AC1  
AC608核心板

- 1.改开关线路，按下开机
- 2.加核心音频直流耦合电容
- 3.修正VGA接线
- 4.添加VGA电解电容
- 5.修正短接电源模块线路

TITLE: Sheet_1		REV: 1.0
嘉立创EDA	Company: Your Company	Sheet: 1/1
	Date: 2024-03-23	Drawn By: Denjhang

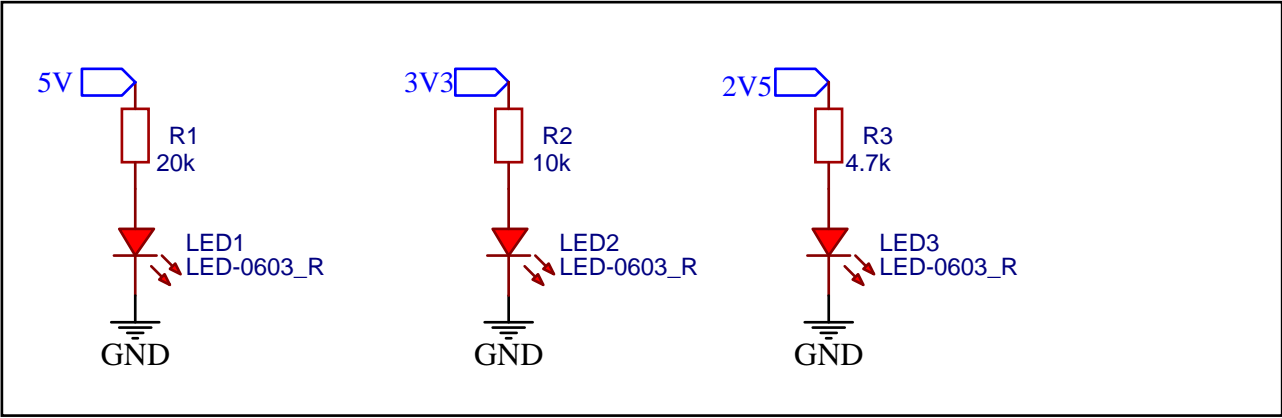
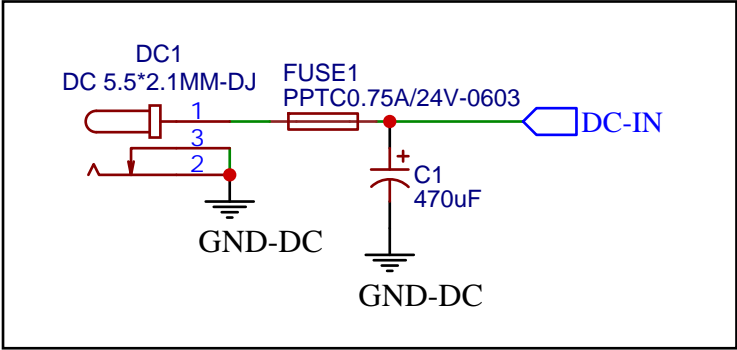
开关设计错误，符号封装错误,已修正

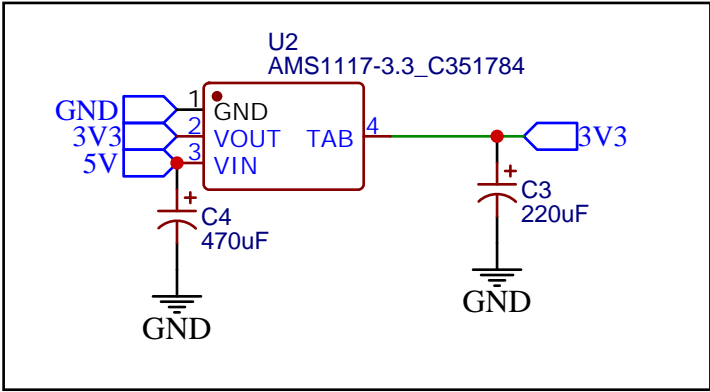
不使用隔离模块时短路原边和副边  
短接致命错误，已修正

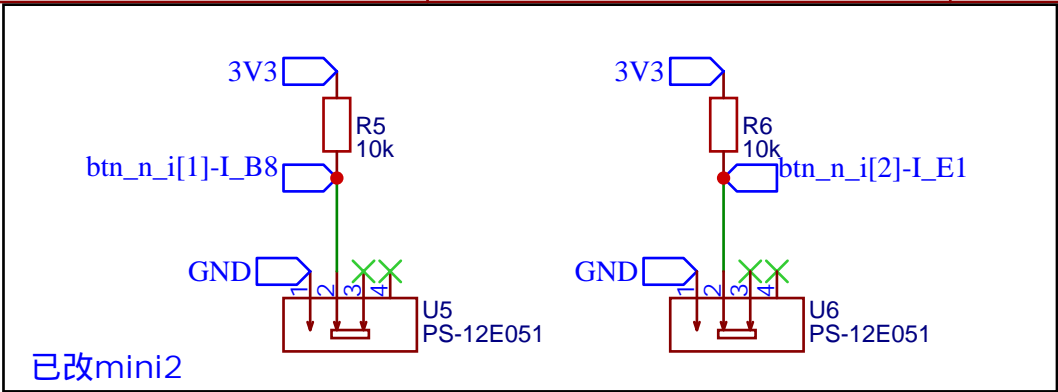
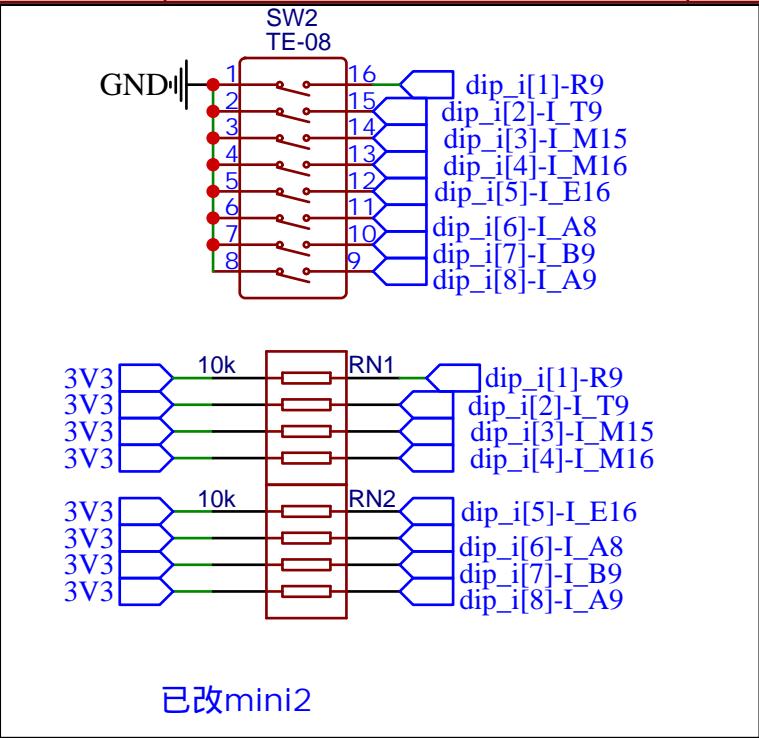
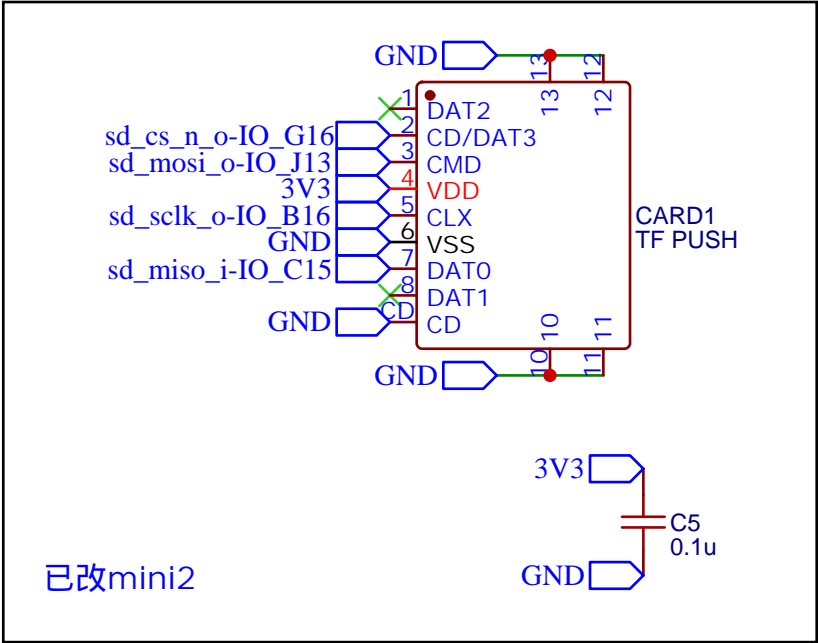
忽略EAR功能，根本不用
